Modulo per la presentazione delle osservazioni per i piani/programmi/progetti sottoposti a procedimenti di valutazione ambientale di competenza statale

ID: Codice procedura (ID_VIP/ID_MATTM):10844

Impianto per la produzione di energia elettrica da fonte eolica, costituito da 6 aerogeneratori della potenza complessiva di 37,2 MW, un sistema di accumulo da 25 MW e relative opere connesse in località "Rempillo" nel comune di Pitigliano (GR).

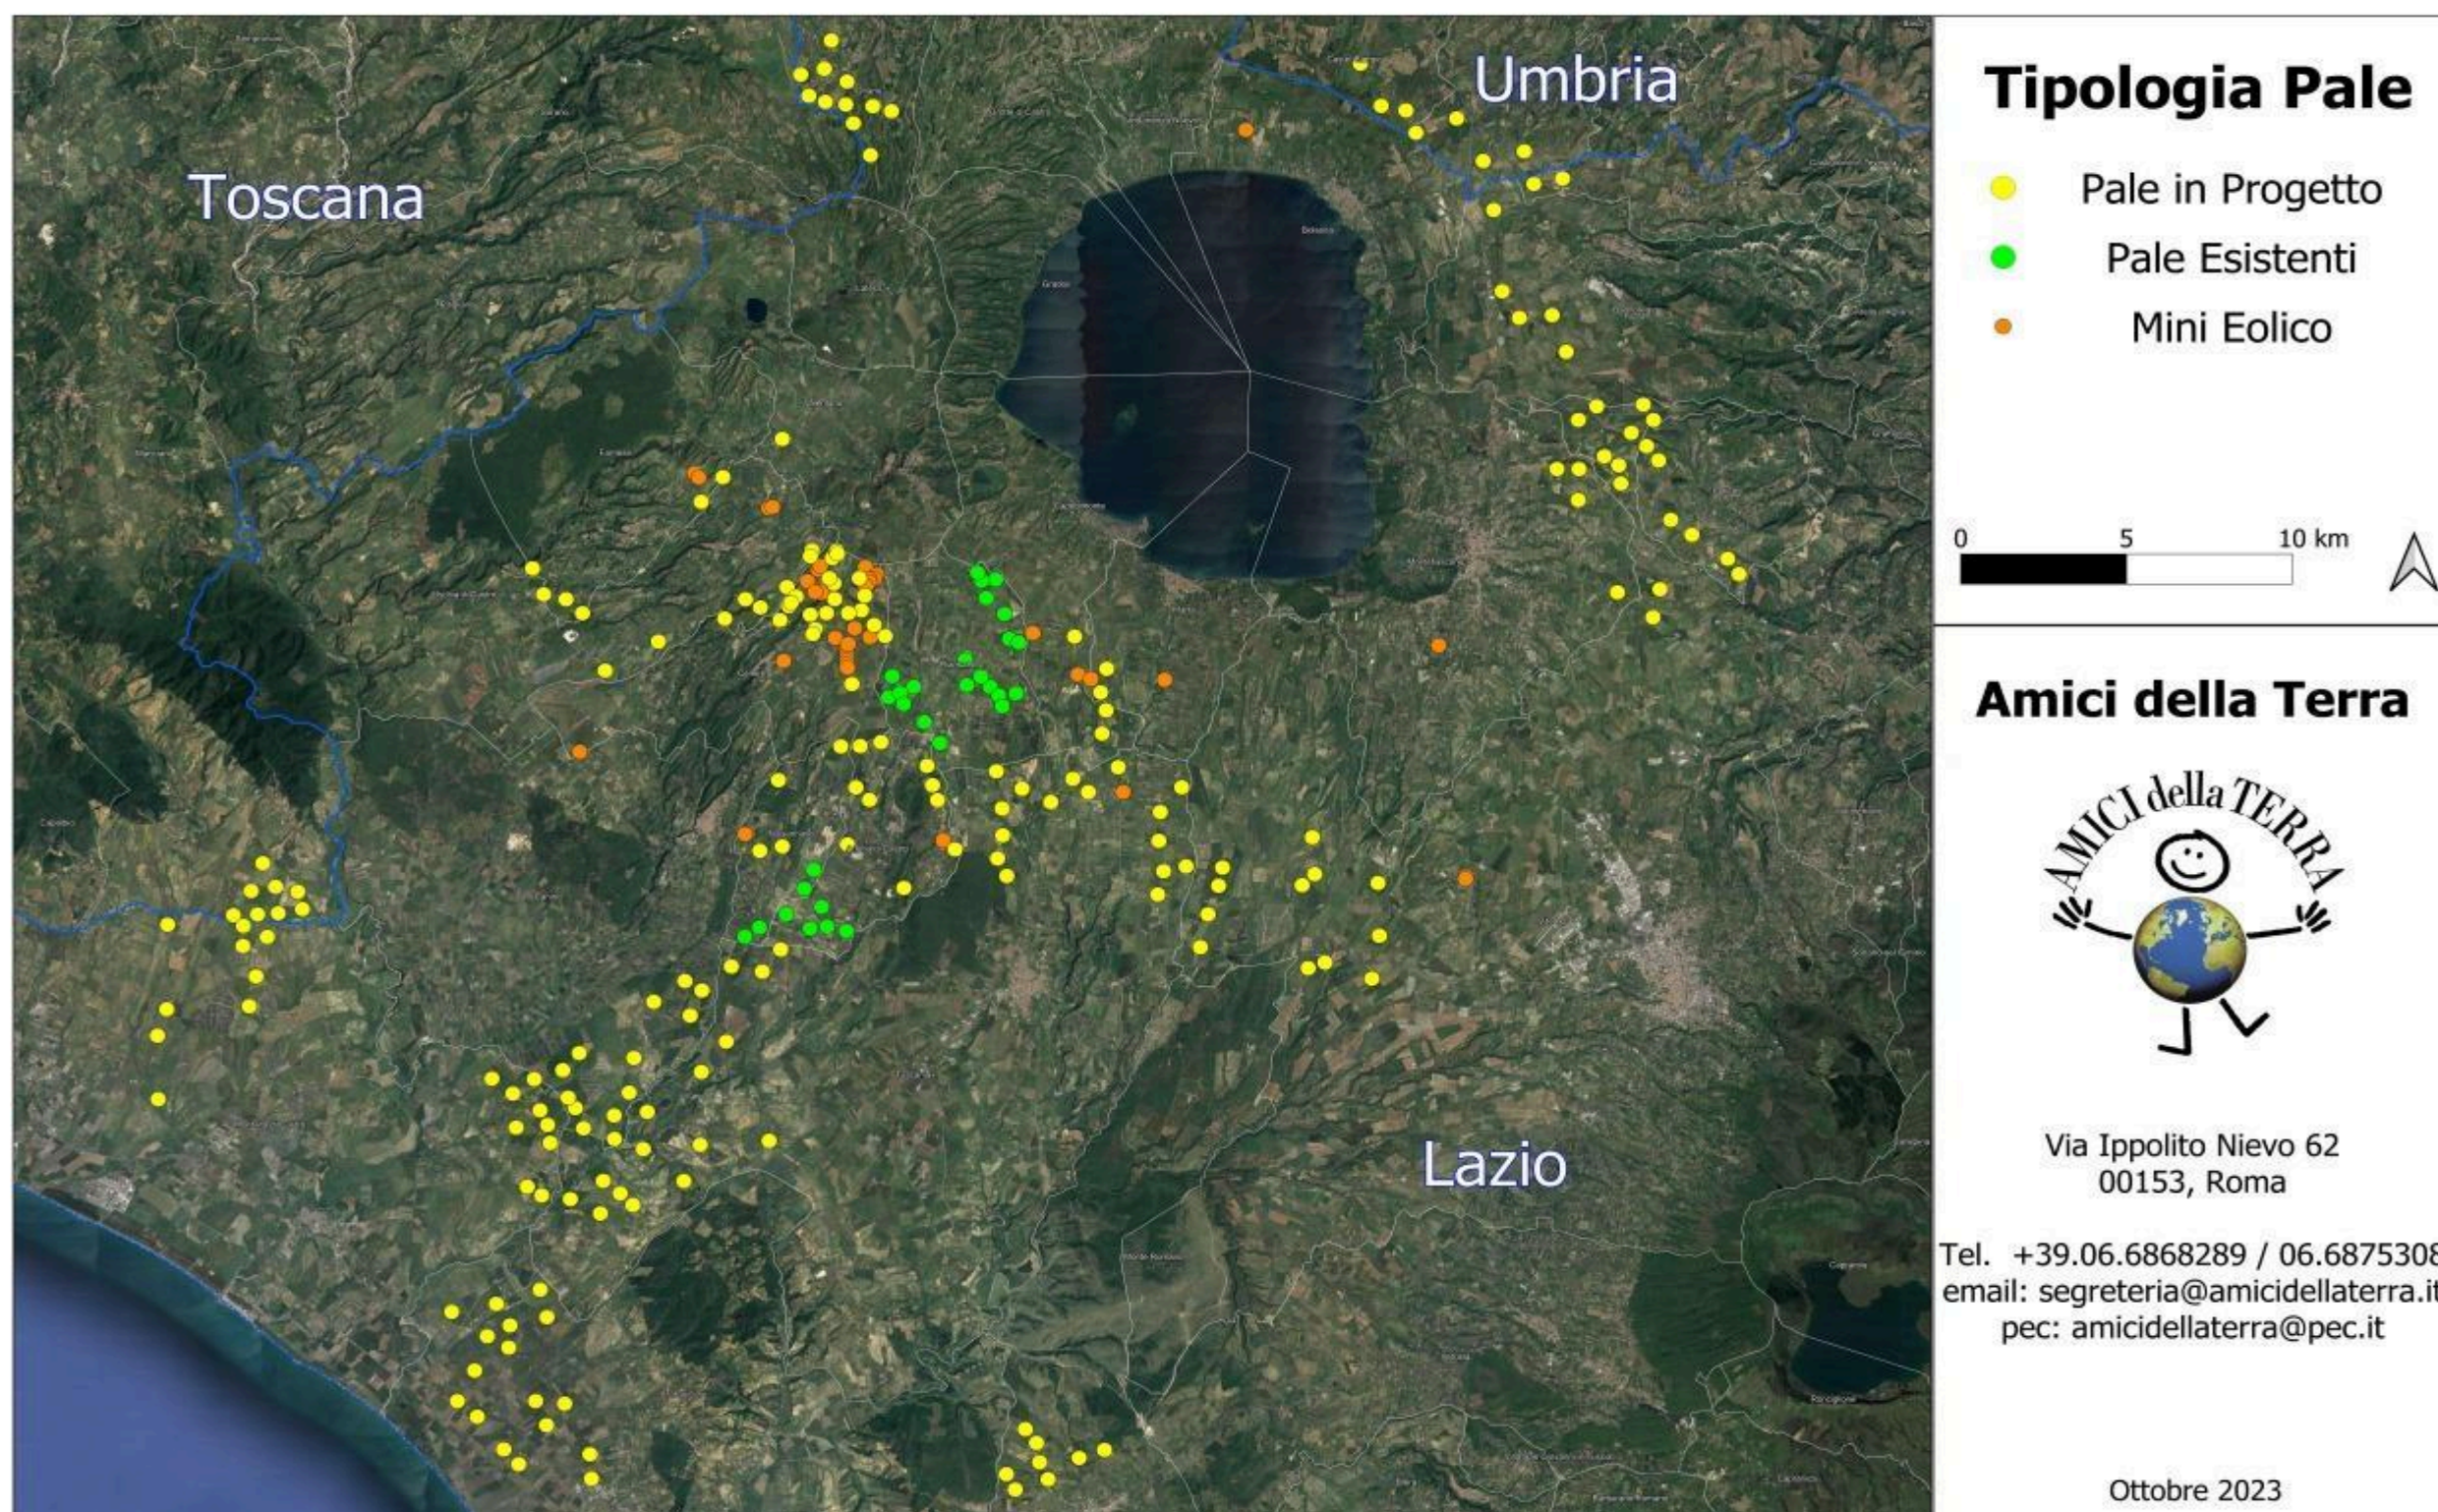
Inoltre, la zona in cui insisterebbe l'impianto eolico industriale Rempillo è compresa nelle fasce di rispetto di 3 km di diversi beni archeologici tutelati dalla parte II del Codice dei Beni Culturali (vedi

Allegato, immagine n. 3). Inoltre le pale P04 e P05 ricadono all'interno di un'area archeologica che la Proponente vorrebbe cancellare per il semplice fatto che non è riportata nel documento regionale ma nel documento provinciale come meglio dettagliato nell'Osservazione n. 5. Alla luce di quanto documentato appare chiaro quindi che la collocazione dell'impianto non ha tenuto conto alcuno dei vincoli dell'area nella quale è stato progettato e l'inserimento dell'impianto eolico nel paesaggio e sul territorio non è corretto (Allegato IV delle Linee guida nazionali di cui al D.M dello Sviluppo economico del 10.09.2010).

Immagine n. 4 Situazione di saturazione da impianti FER nella provincia di Viterbo. Non sono riportati gli impianti fotovoltaici e agrivoltaici che hanno inciso per buona parte nel cumulo di impianti FER per superare già nel 2023 gli obiettivi del PNIEC assegnati alla Regione Lazio per il 20230.

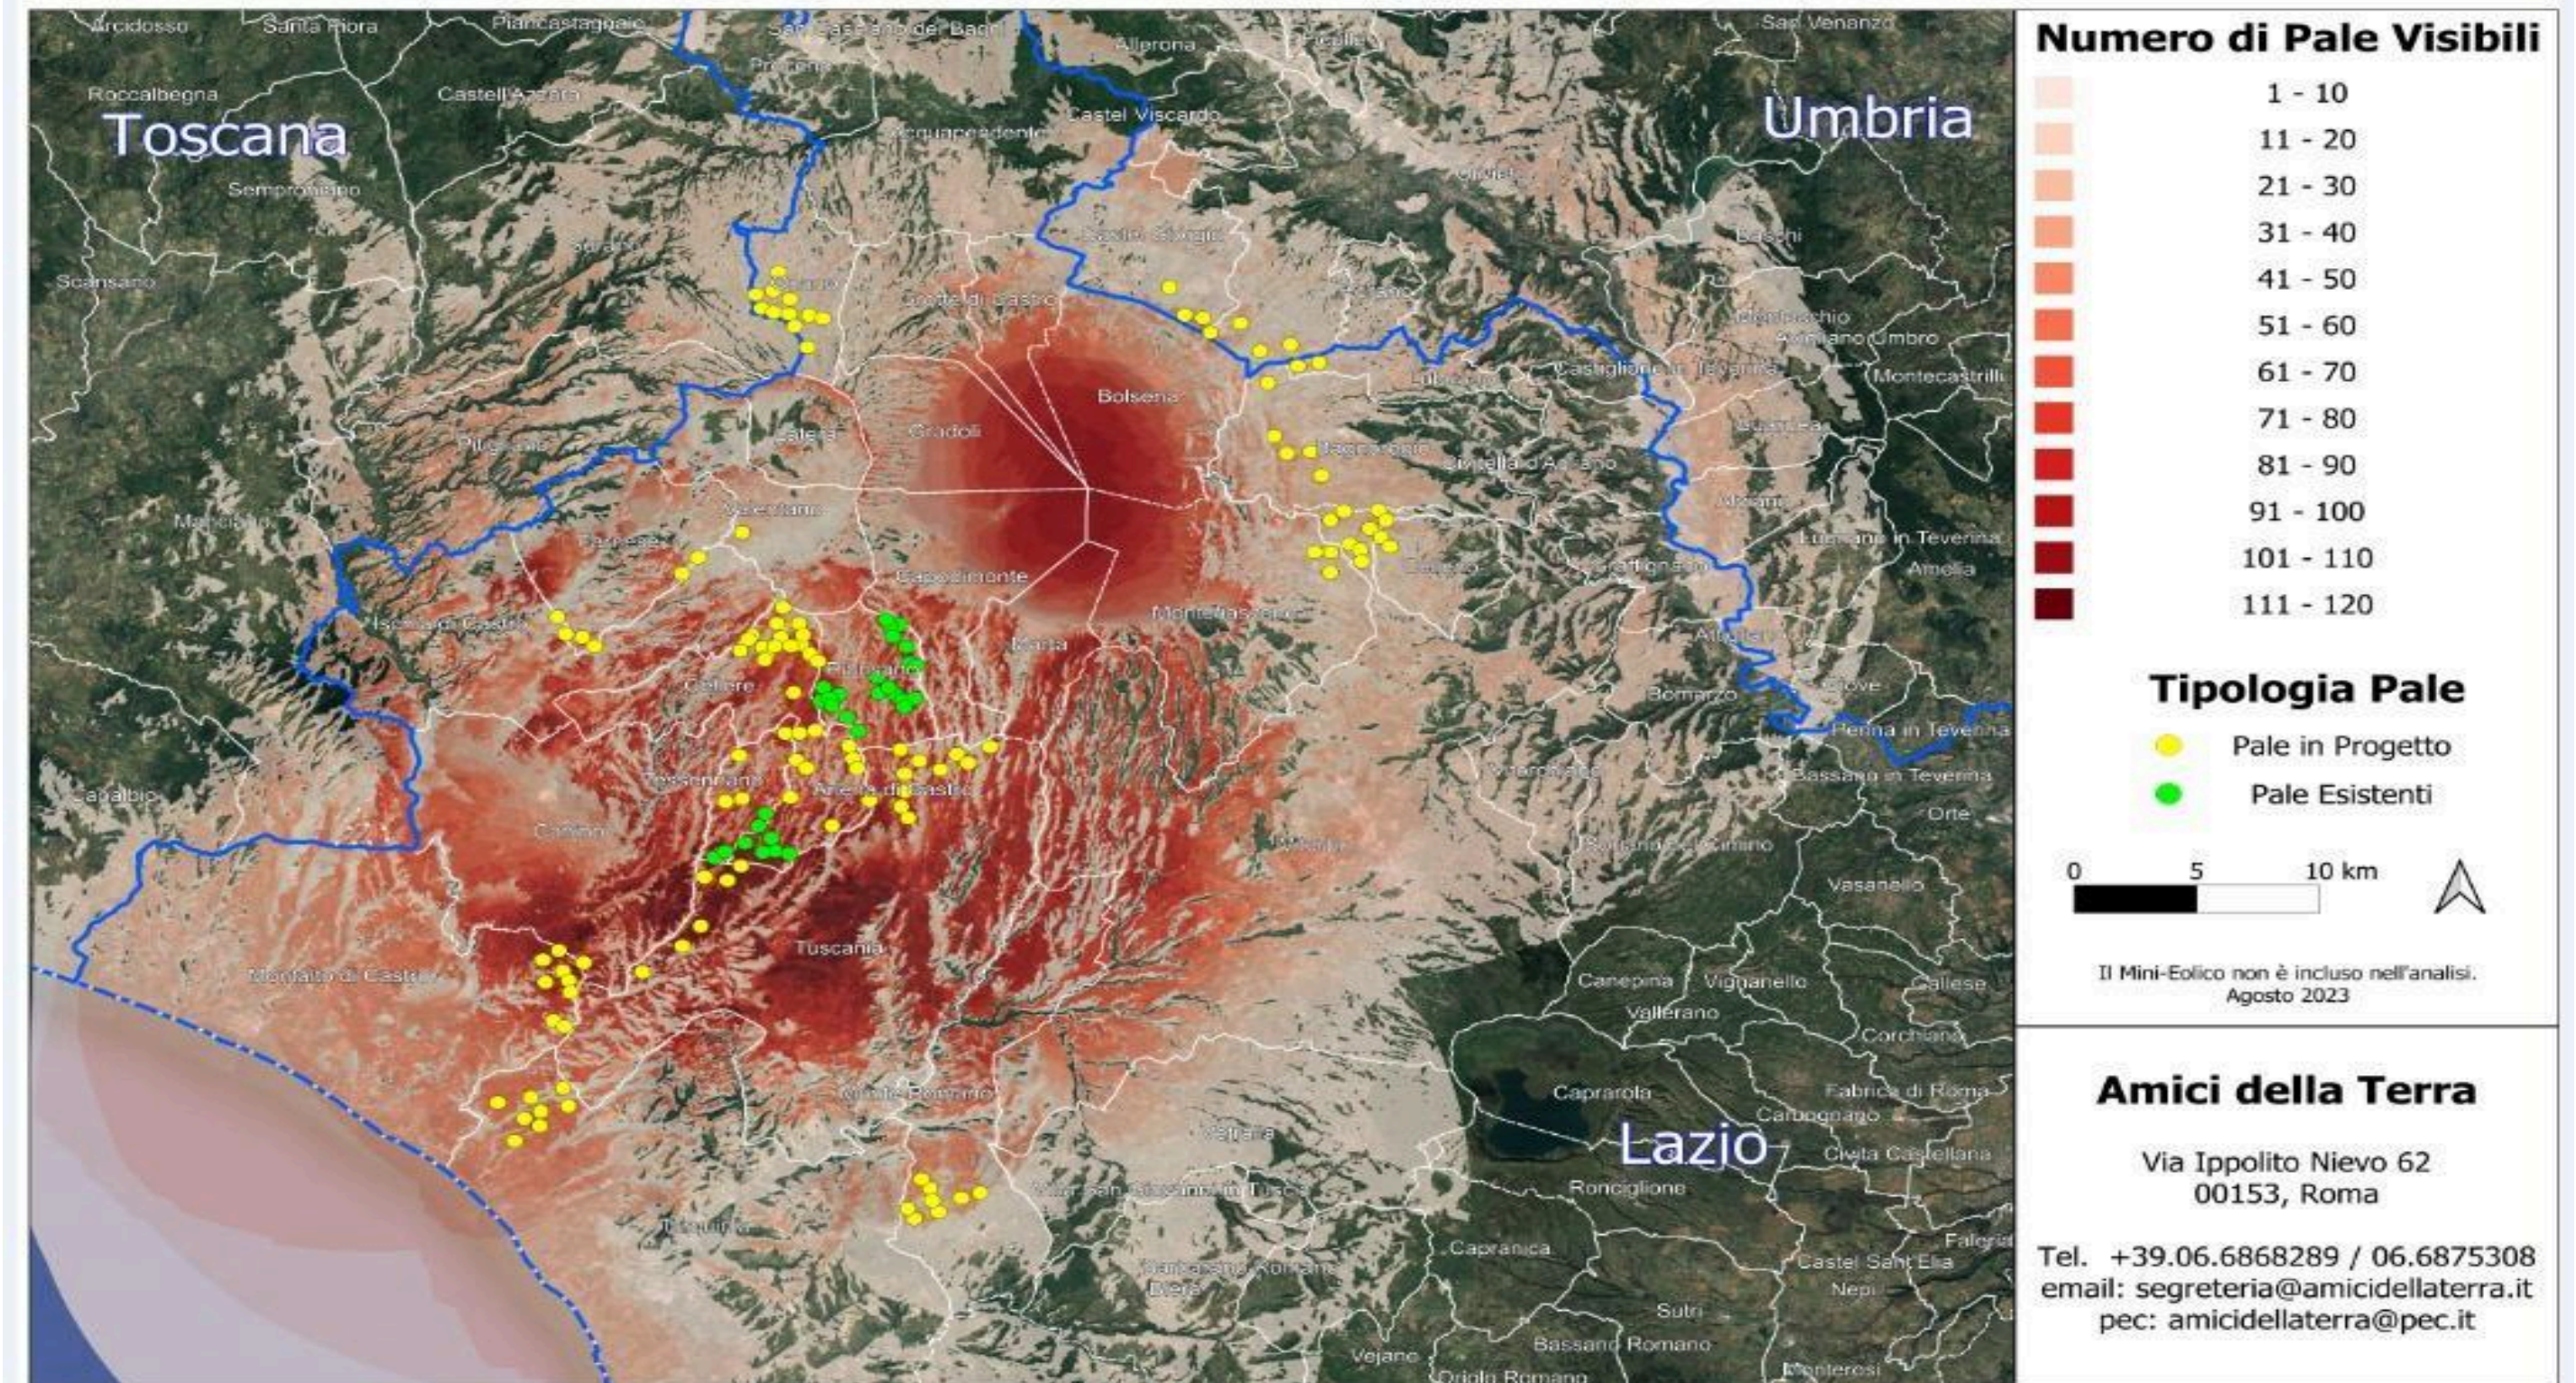
CONSIDERATO che il cumulo degli impianti FER installati e autorizzati, in particolare nella Provincia di Viterbo, rappresenta una elevata criticità per la sostenibilità ambientale di ulteriori eventuali iniziative, in relazione all'equilibrio tra le vocazioni territoriali e gli obiettivi energetici;

nn. 1 e 2 e crea anche degli impatti negativi anche sui beni naturalistici come verrà dettagliato nell'Osservazione n. 4. Inoltre andrebbe a sommarsi al già enorme cumulo di impianti eolici e fotovoltaici e geotermici che già creano una elevata criticità ambientale nella provincia di Viterbo e interferiscono anche con il territorio toscano come si può vedere dalle immagini nn. 4 e 5 dell'Allegato n. 1.
